Randers Kommune / Naturstyrelsen Kronjylland

Aktion A2 - ekspertpanel

Besigtigelsesnotat

Delprojekt: Tuemosen

Figur 2. Terrænforholdene langs grøften mellem Tuemosen og den østlige eng. St. 0 ligger i skovbrynet i den sydlige del af mosen. Der er et fald i terrænet over den 320 m lange strækning på ca. 1,25 m. Transektets beliggenhed er vist på kortet i bilag 3 og er fra den digitale højdemodel 2007.

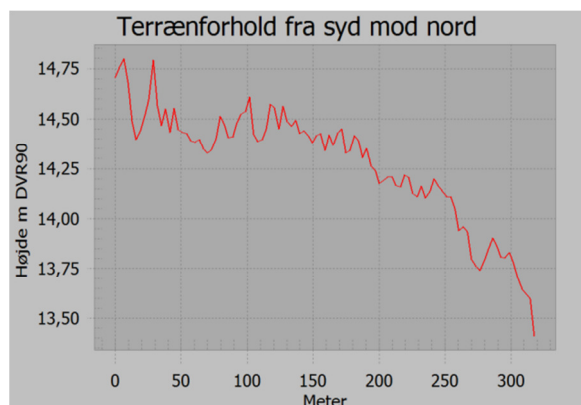
Vi regner med at lukke de 11 parallelle grøfter mod øst ved at gå ind fra den østlige eng 3 – 4 steder og blokere med tørvedæmninger (med 2 m tørv burde der være materiale til dette). Hvad er ekspertpanelets holdning her til?

Den østligste grøft mod engen kan blokeres på to måder. Enten ved en total lukning eller ved 3 – 4 dæmninger ned gennem bækken. Total lukning har fungeret godt et par steder i Kongens mose. Hvad mener ekspertpanelet vil være den bedste løsning?

Der er formentlig to større grøfter og 10-11 mindre grøfter, der afvander NST's projektområde fra syd mod nord. Det anbefales, at grøfterne punktvis blokeres et antal steder, med henblik på at opnå en højere og mere stabil vandstand. Fremfor en total tildækning af grøfterne, er fordelene med punktvis blokering på det skrånende terræn, at vandet bedre kan styres, så det ikke utilsigtet løber udover arealerne. Blokeringerne anbefales udført med vandfast krydsfinerplade, der omsluttes af tørvemateriale. Husk, at tørvematerialet skal have kontakt med "frisk" tørv i siderne. Der vurderes, at være behov for 4-5 blokeringer i hver grøft. Et længdeprofil (figur 2) af terrænet langs grøften i skellet mellem Tuemosen og den østlige eng viser et terrænfald fra syd mod nord på 1-1,5 m. Såfremt bunden af grøften har samme fald bør dette indgå i den konkrete vurdering af antallet af nødvendige blokeringer i grøften. Endelig vurderes, at forøgelse af vandstanden først på længere sigt vil medføre tørvedannelse.
